Ekspertyza Rzeczoznawcy Budowlanego

w sprawie przenikania wody

zlokalizowanym w Gdańsku, przy ul. Wypoczynkowej 18A

Nr opracowania 24-51

Skan 1. Fragment rysunku, określający sposób wykonania przegród zewnętrznych (ściany piwnicznej)

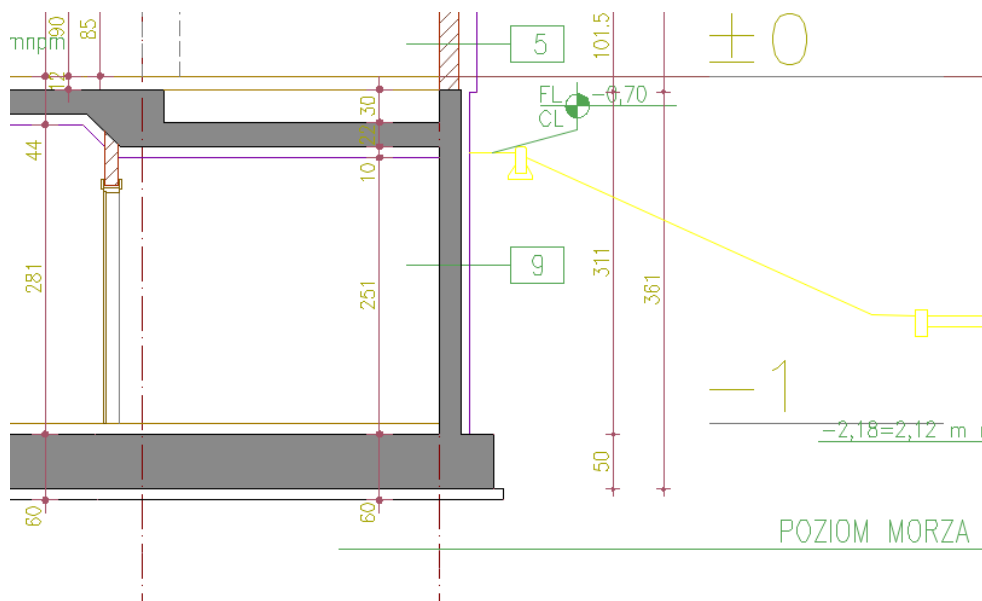
1. Zaprojektowano izolację termiczną ściany kondygnacji -1 na całej jej wysokości, to znaczy od zakończenia izolacji ściany parteru do górnej powierzchni ławy fundamentowej, o grubości 80 mm
2. Zaprojektowano izolację przeciwwilgociową powłokową na całej wysokości ściany kondygnacji -1, chronioną warstwą izolacji termicznej
3. Nie zaprojektowano żadnej hydroizolacji płyty fundamentowej pod budynkiem
4. Nie zaprojektowano żadnego zabezpieczenia przeciw przenikaniu wody do wnętrza budynku przez przerwę technologiczną pomiędzy ścianą kondygnacji -1, a płytą fundamentową budynku
5. Opisano materiał konstrukcyjny ściany zewnętrznej kondygnacji -1 oraz płyty fundamentowej jako „żelbet wodoszczelny”

Budynek w zakresie izolacji wykonano niezgodnie z Projektem. Nie wykonano izolacji termicznej ściany kondygnacji -1 na całej wysokości. Nie wykonano projektowanej izolacji powłokowej z masy bitumicznej ściany kondygnacji -1, lecz jedynie ją zagruntowano.

Wskazać należy pewną niekonsekwencję rozwiązania projektowego. Jeśli Projektant uważał materiał, który określił jako „beton wodoszczelny” za równoznaczny ze skuteczną izolacją przeciwwodną, a zatem uznawał, że pomimo stałego występowania wody pod pewnym ciśnieniem po jednej stronie przegrody (ściany bądź płyty fundamentowej) woda ta nigdy, przez cały okres użytkowania budynku, nie przedostanie się do wnętrza budynku, stosowanie izolacji powłokowej na zewnętrznej stronie ściany kondygnacji -1 nie ma uzasadnienia. Jeśli natomiast Projektant uznał tak zwany „beton wodoszczelny” za materiał nie stanowiący skutecznej i całkowitej izolacji przeciwwodnej, to zastosowana przez niego izolacja przeciwwilgociowa na ścianie zewnętrznej kondygnacji -1 jest mało skuteczna. Ponadto w takiej sytuacji zaprojektowano całkowity brak izolacji, zarówno przeciwwodnej, jak i przeciwwilgociowej, płyty fundamentowej, a także mikroszczeliny powstałej wskutek przerwy technologicznej w betonowaniu pomiędzy dolną powierzchnią ściany zewnętrznej kondygnacji -1, a górną powierzchnią płyty fundamentowej.

Zaleca się wykonanie projektowanej izolacji przeciwwodnej i termicznej na całej powierzchni ścian kondygnacji podziemnej, zgodnie z zatwierdzonym Projektem budowlanym.

Skan 2. Fragment rysunku, określający sposób wykonania przegród zewnętrznych (płyty fundamentowej)

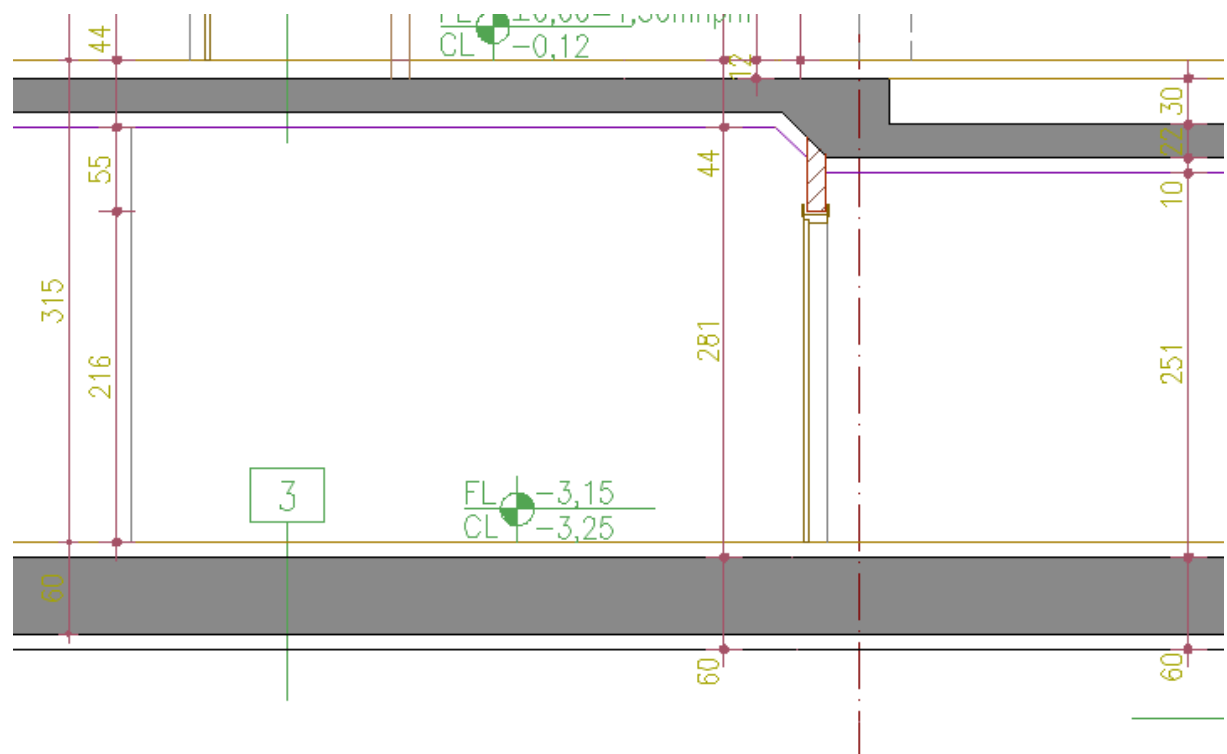
Budynek zlokalizowany w takich warunkach gruntowych wymaga zastosowania skutecznej izolacji przeciwwodnej. Izolacja ta musi być wykonana na wszystkich powierzchniach, które podczas użytkowania budynku będą miały bezpośredni kontakt z wodą gruntową. Z uwagi na fakt, że ciśnienie wody może oddziaływać na powierzchnię przegrody budynku (ściany, bądź płyty fundamentowej) w długim okresie czasu, a w niektórych miejscach przez cały okres istnienia budynku, konieczne jest zastosowanie izolacji przeciwwodnej. W tych warunkach zastosowanie izolacji przeciwwilgociowej nie da trwałego efektu.

Wskutek zbiegu powyższych okoliczności obecna sytuacja jest taka, że budynek pozbawiony właściwej hydroizolacji przegród zewnętrznych na poziomie gruntu i poniżej, został posadowiony w gruncie, w którym istnieje wysoki poziom wody gruntowej. Wywierając stałe ciśnienie na powierzchnię zewnętrzną przegród budynku,

Zaleca się wykonanie skutecznego drenażu wokół budynku na poziomie łąw fundamentowych wraz z odprowadzeniem wody do miejsca odbioru. Drenaż można wykonać wyłącznie na podstawie opracowanego Projektu, sporządzonego przez osobę, posiadającą odpowiednie uprawnienia budowlane. Jest możliwe, że zaizolowanie ścian kondygnacji podziemnej połączone z dobrze zaprojektowanym i wykonanym, skutecznym drenażem, odciąży płytę fundamentową od ciśnienia hydrostatycznego i nie pojawią się wycieki wody na posadzce garażu.
